改善箇所説明図

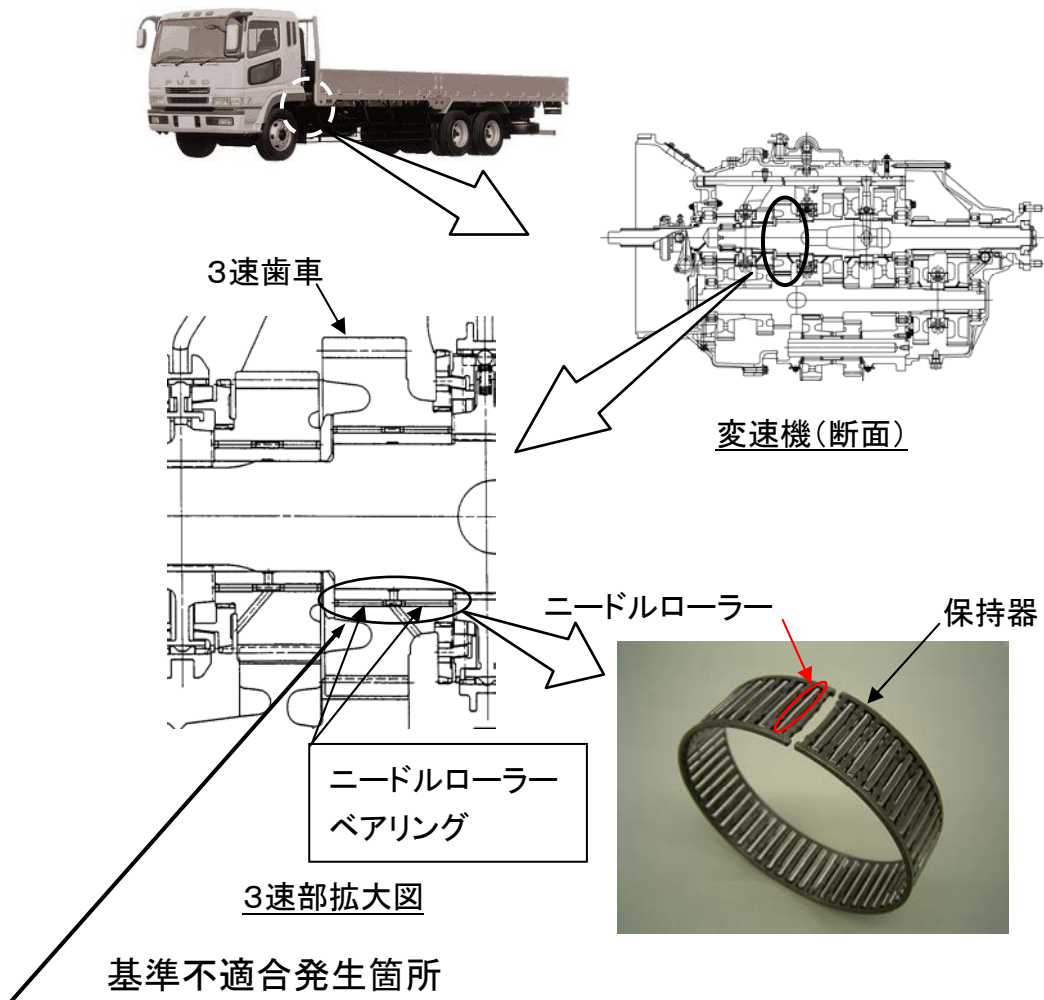
変速機（トランスミッション）内部の3速歯車を支えるベアリング（ニードルローラーベアリング）の保持器の強度が不十分なため、3速の歯車より加わる荷重等により当該保持器が変形・破損することがある。そのため、そのままの状態で使用を続けると、シフト不良、異音等が発生して、最悪の場合、当該ベアリングが焼付き走行不能となるおそれがある。

全車両、3速のベアリングを対策品と交換し、その他の変速段は点検して異常があれば対策品と交換する。又は、対策品のベアリングを組み込んだトランスミッション一式と交換する。

識別：作業完了車には、助手席ドアリヤピラーストラライカ付近に「HD-12」の文字が記載された白黄色のシールを貼り付ける。
